Technische Änderung zu Flansch Variante 1 (Metall)

2. Technische Änderung

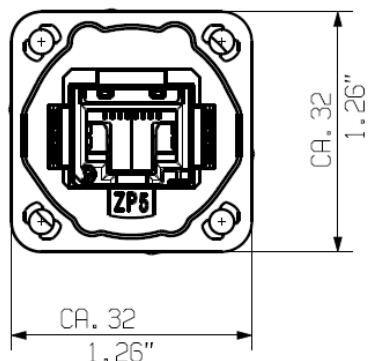
Die Form und Abmessungen von Flansch und Dichtung wurden geändert, siehe Zeichnung. Dadurch wird die Schutzart unabhängiger von der korrekten Montage. Montageausschnitt und Befestigungslöcher sind davon nicht betroffen.

Abmessungen Grundfläche alt: 30 x 30 mm, neu: 32 x 32 mm
Befestigungsbohrung bei beiden Ausführungen: 24 x 24 mm

Die Zentralmutter wurde von einem spezifischen Gewinde auf das Standardgewinde M27 umgestellt. Das Dichtungsmaterial wurde von NBR auf EPDM umgestellt zur Erreichung einer besseren Ozon Resistenz.
